amendement (art. 12 rvo)

datum : 14 juli 2022
steller(s) : Henk Joosten B06
onderwerp : Buitengebied Lingewaard, Karstraat tussen nr. 33-39 en achter 53, Huissen

Figuur 1

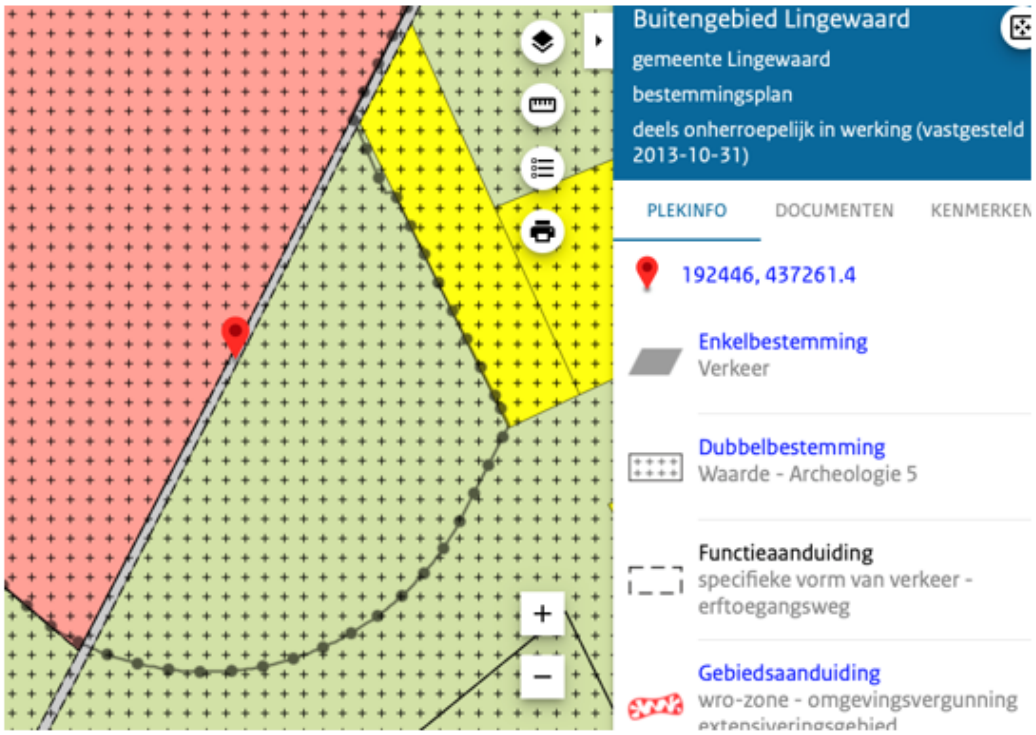
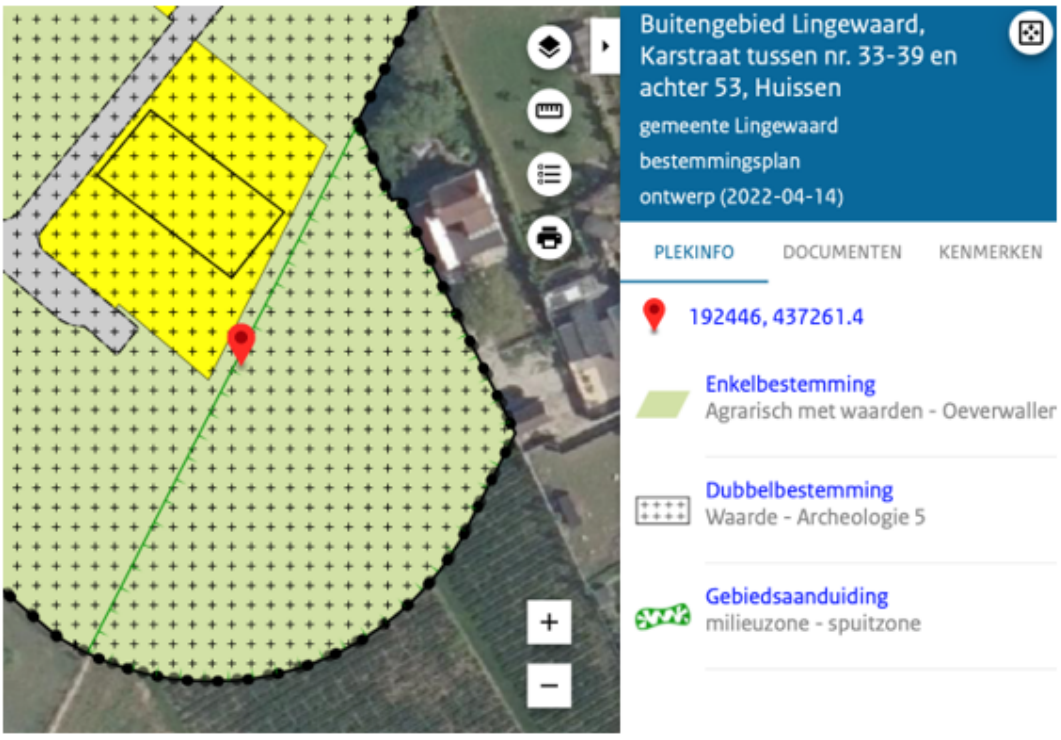
- in de verbeelding van het nieuwe bestemmingsplan per abuis geen rekening is gehouden met het Zandsevoetpad, zie figuur 2
- ook in de toelichting geen aandacht is besteed aan het opnemen van de Verkeersbestemming
- het wel wenselijk is dat het Zandsevoetpad gehandhaafd blijft en overeenkomstig het moederplan "Buitengebied Lingewaard" in het vast te stellen bestemmingsplan wordt opgenomen, zie figuur 1

- *In de verbeelding voor het Zandsevoetpad een Verkeersbestemming met een functieaanduiding "specifieke vorm van verkeer-erftoegangsweg"op te nemen.*
- *In de toelichting onder 6.3 de passage op te nemen ''Daarnaast is voor het Zandsevoetpad overeenkomstig het geldende bestemmingsplan 'Buitengebied Lingewaard' de bestemming Verkeer met een functieaanduiding specifieke vorm van 'verkeer-erftoegangsweg' opgenomen.''*
